## COMUNE DI PONTASSIEVE

# REGOLAMENTO URBANISTICO

**OSSERVAZIONI E CONTRIBUTI VAS PRESENTATI**

Variante n. 19 "3° RUC" adottata con Del. C.C. n. 32  
del 10/05/2016 e approvata con Del. C.C. n. \_\_\_ del \_\_\_

4- All. "A" - Estratto planimetria RUC con i tre comparti

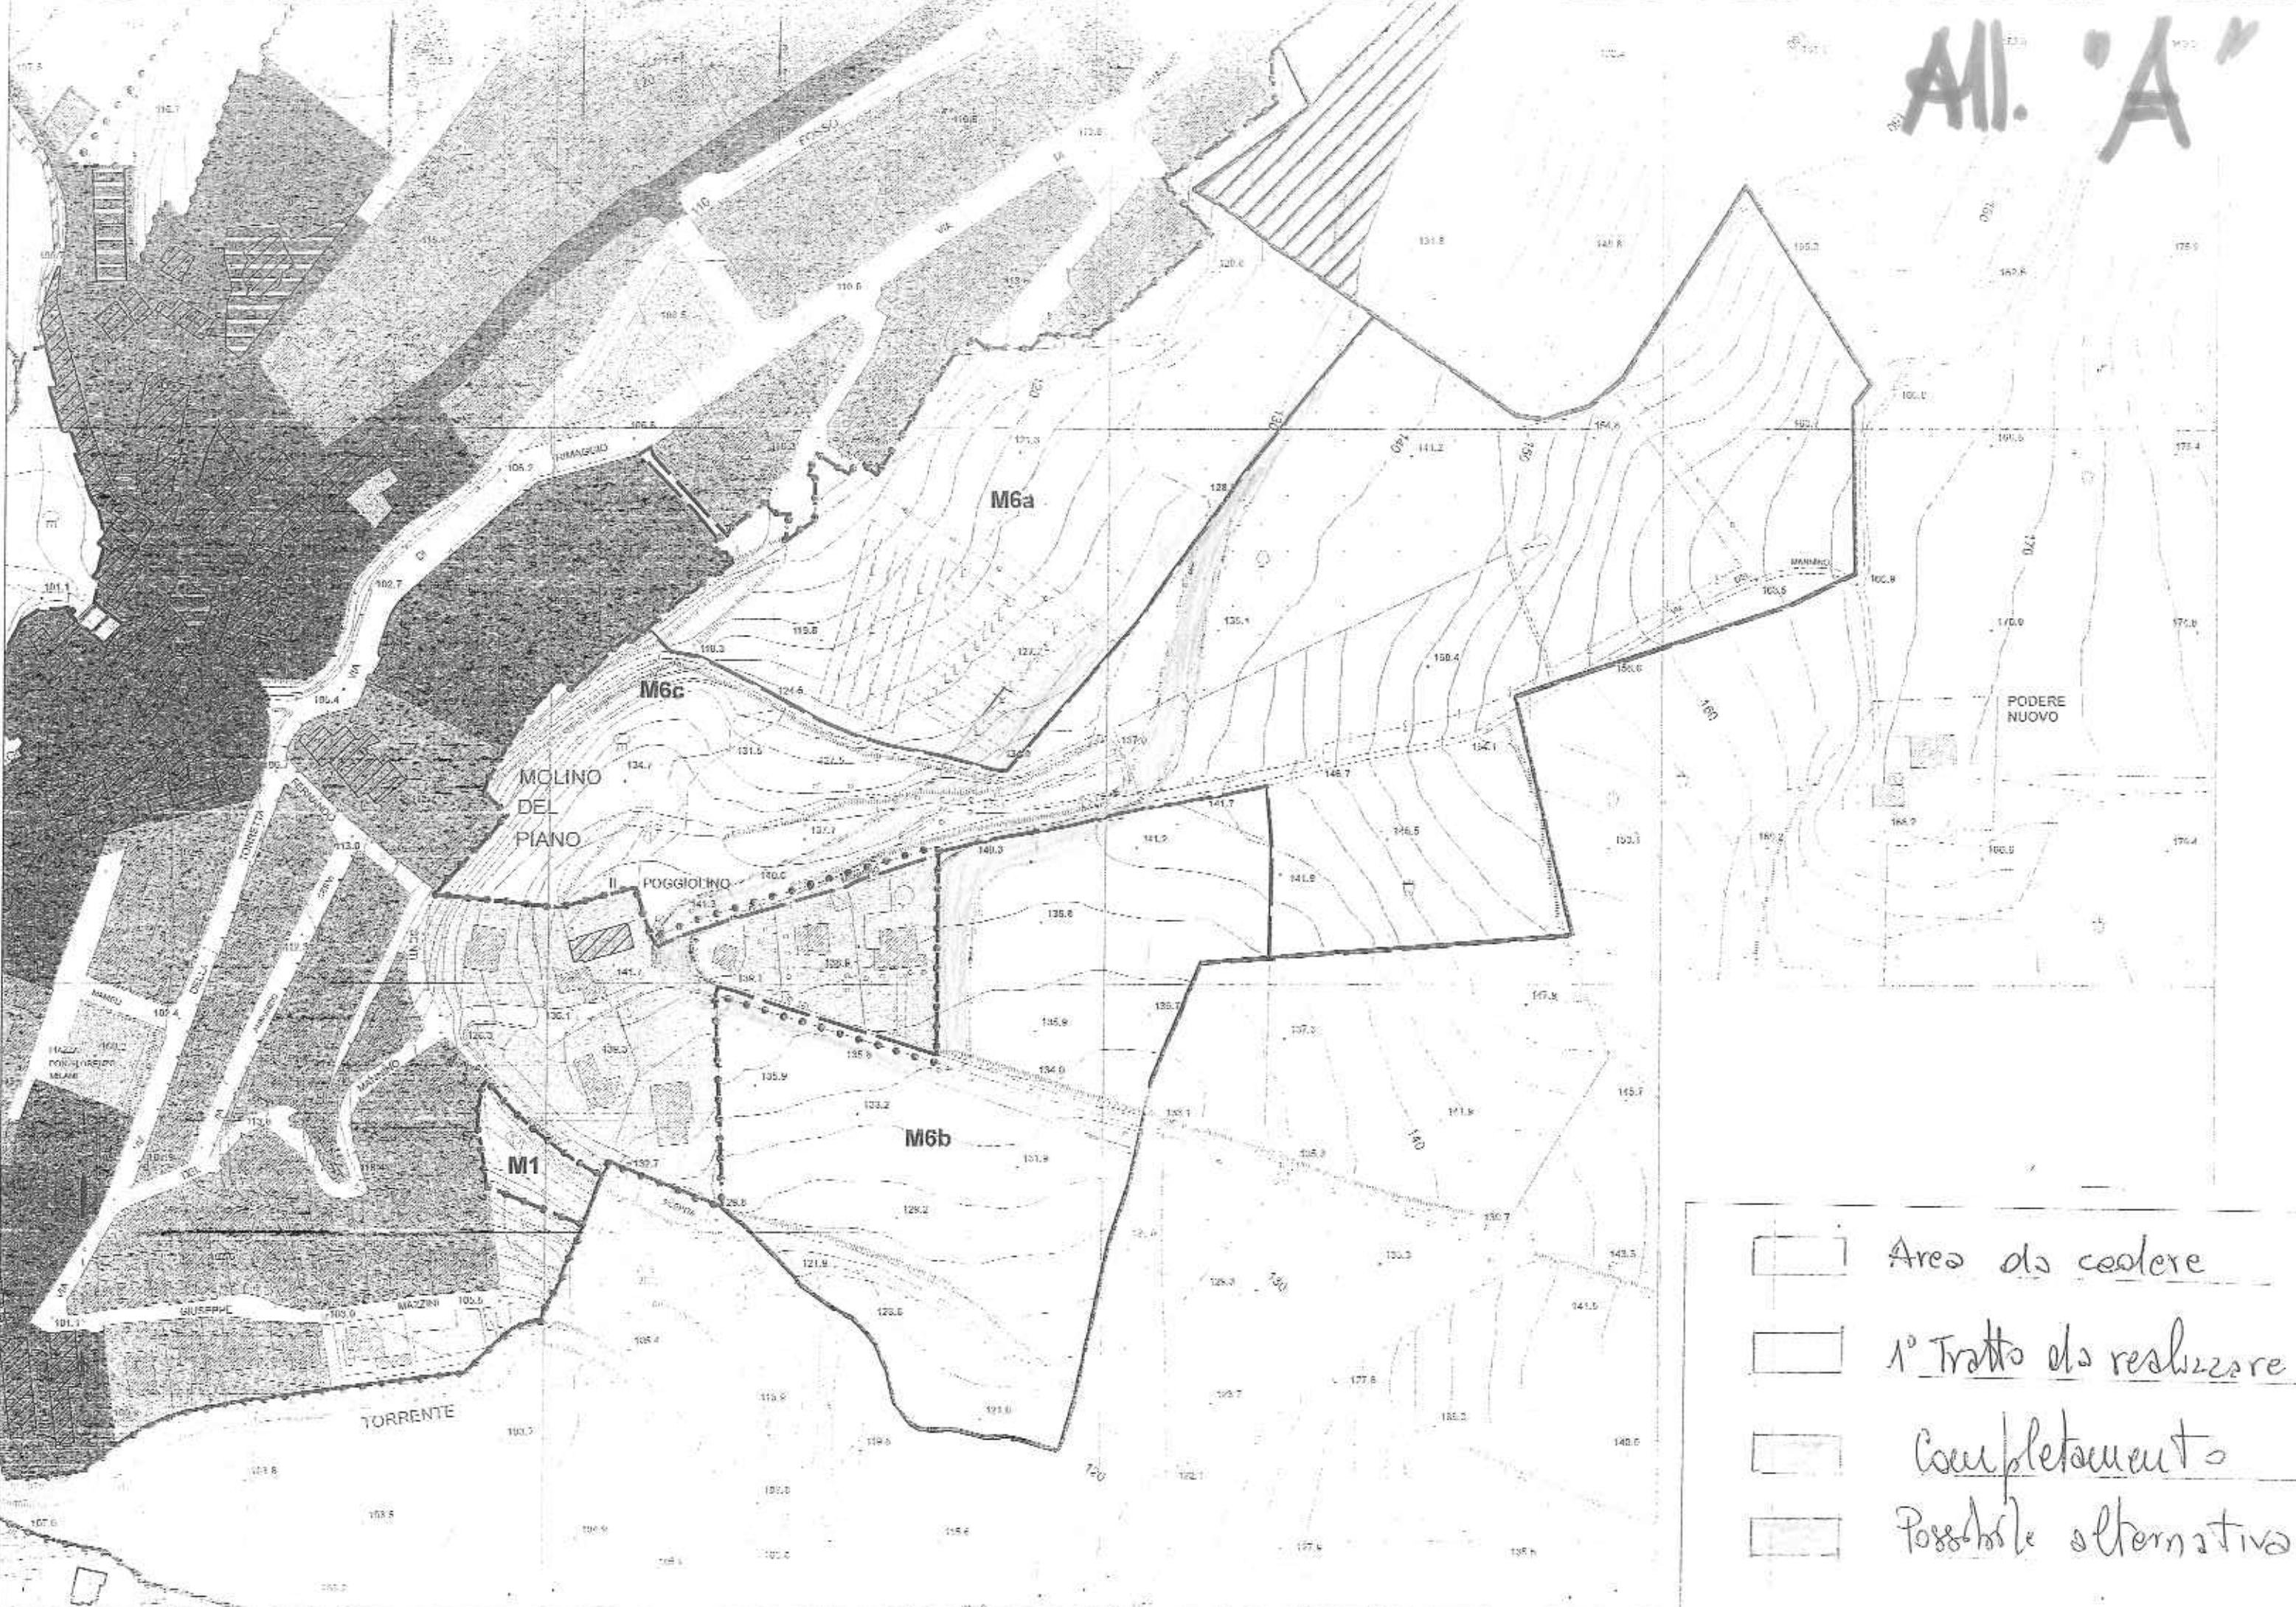
3- Fermo restando l'impegno a presentare un Piano attuativo unitario si chiede la possibilità, qualora dovessero insorgere difficoltà al momento non valutabili, di poter iniziare comunque a realizzare il comparto M6A progettando tutte le opere di urbanizzazione primaria con realizzazione parziale, stimabile al 60%, (ma comunque funzionale alle necessità del comparto) che poi verrebbero completate con l'edificazione del comparto M6B.

4- Per un miglior inserimento ambientale si propone anche di modificare (a parità di superficie) i limiti dei comparti M6A e M6C eliminando dall'edificabile la porzione evidenziata in colore giallo nell'allegato B ed inserendo la porzione colorata in rosso nello stesso allegato precisando quanto segue:

a) L'area da eliminare presenta quote variabili da 115,00 a 134,00 con pendenza superiore al 13% mentre quella di cui si chiede l'inserimento presenta quote variabili da 130,00 a 140,00 con pendenza inferiore al 4%.

b) Questa proposta darebbe anche la possibilità di un miglior utilizzo dell'area "a verde" da cedere all'Amministrazione Comunale dando altresì la possibilità di allontanare le nuove costruzioni da quelle presenti su Via di Rimaggio.

Per quanto occorrer possa si precisa che la viabilità riportata nell'allegato "A" è puramente indicativa e troverà definizione al momento della progettazione del planivolumetrico.

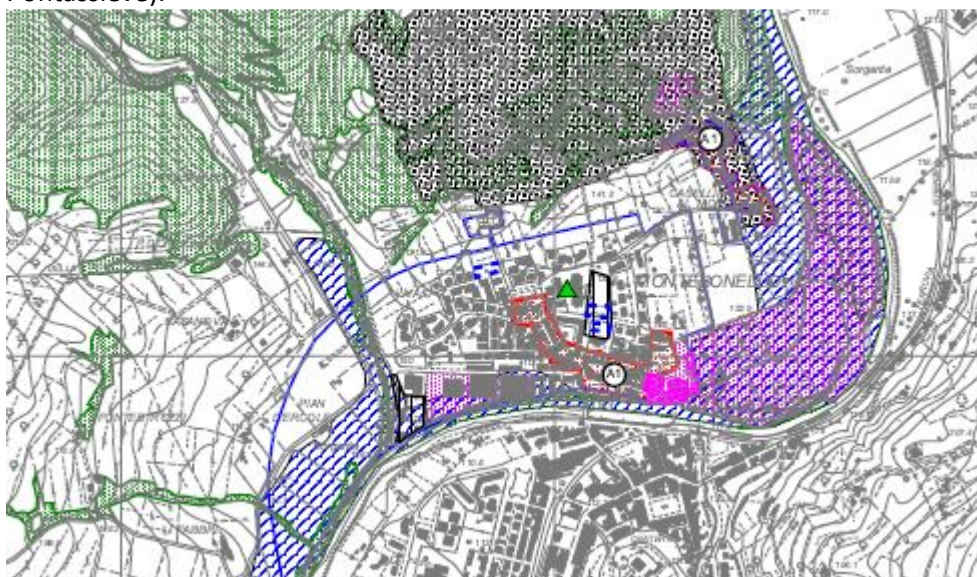
-il corridoio infrastrutturale incrocia aree di **emergenza vegetazionale** (Veg 3) e **faunistica** (Fau5). (tav. 4.4 nord):

Fig. 4.10

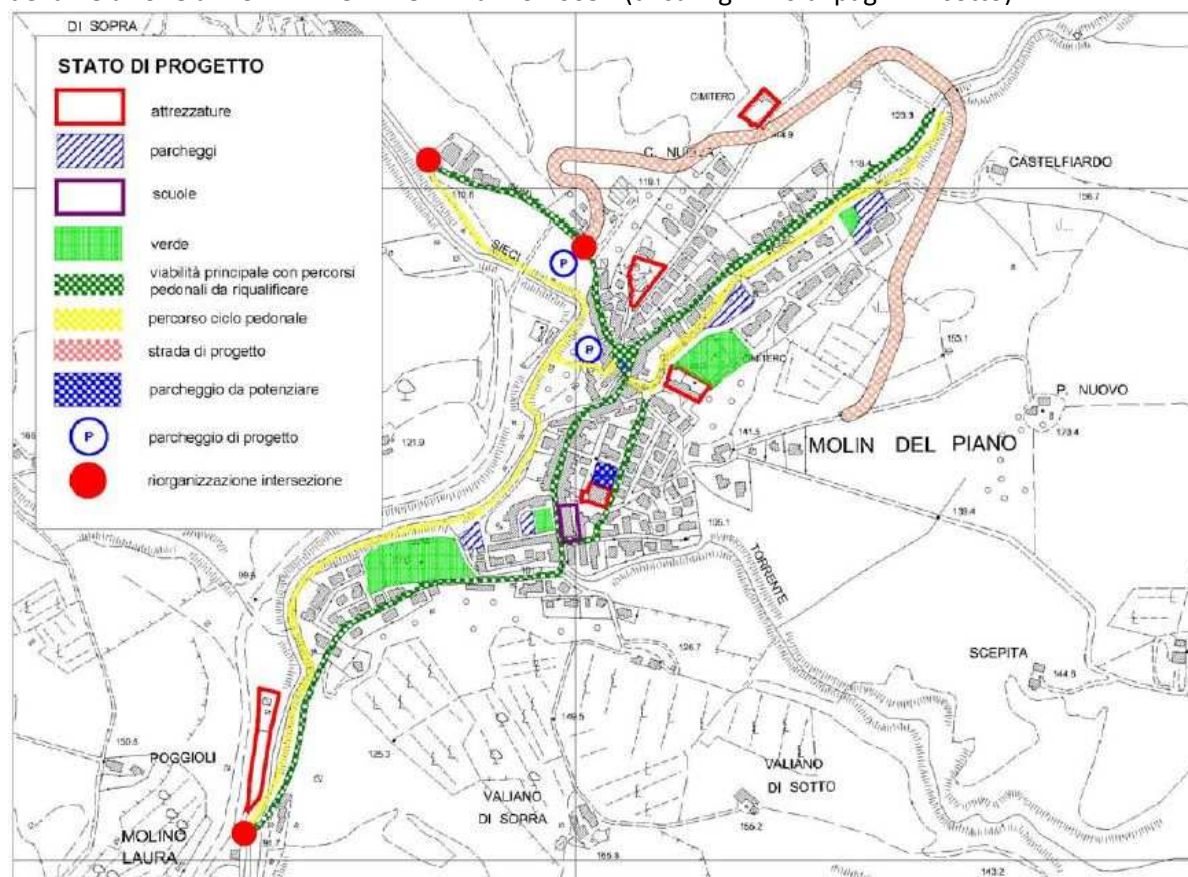
Rispetto a questo troviamo che il RA, non entri nel dettaglio laddove non vengono esplicitati né il metodo di reperimento delle aree necessarie a collegare l’area con via di Doccia, né gli effetti indotti sull’intero abitato di Molino del Piano. Infatti la strategia delineata dal PS su questo tema è chiarita al paragrafo 3.2 (da pag. 63 a 74) della Relazione al RU –ELABORATO A – anno 2005 - (di cui fig. 4.10 di pag. 71– sotto).
